**Endlager für radioaktive Abfälle  
 Schachtanlage Konrad  
 Salzgitter**

**Gutachten**

Teil 1: Standort, Bau- und Anlagentechnik (GK-SBA)

erstellt vom  
 Technischen Überwachungs-Verein Hannover/Sachsen-Anhalt e.V.

**Abb. 2.2.3:** Inelastisches Bemessungsspektrum der resultierenden horizontalen Bodenbeschleunigung für die Erdbebenauslegung der Bauwerke Konrad 2

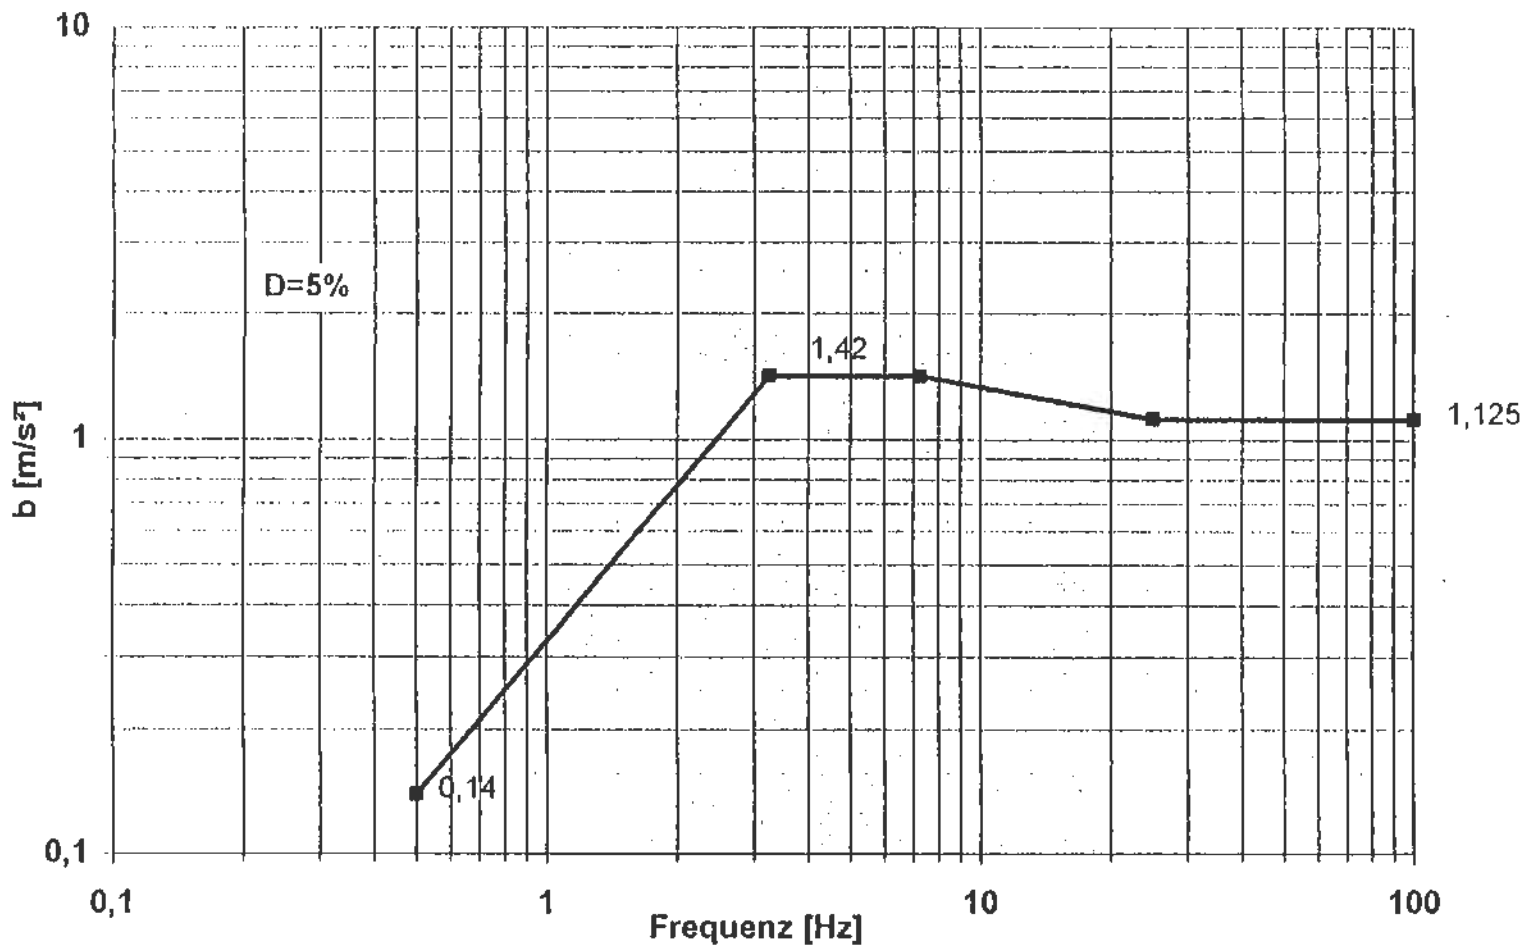
Die Intensität des Bemessungserdbebens am Standort beträgt  $I = 7,0$ . Als seismische Lastannahme wird den Standsicherheitsnachweisen der baulichen Anlagen das in Abb. 2.2.3 dargestellte inelastische Bemessungsspektrum zugrunde gelegt. Als Bemessungsgrundlage für die Standsicherheitsnachweise der elektro- und maschinentechnischen Anlagenteile sowie zur Ermittlung von Verformungen (Rißbreiten, Fugen) wird das für den Standort abgeleitete elastische Freifeld-Antwortspektrum (Abb. 2.2.4) verwendet. Die dynamischen Berechnungen werden in Verbindung mit der Finite-Elemente-Methode nach dem Antwortspektrenverfahren durchgeführt /EU 184.0/.
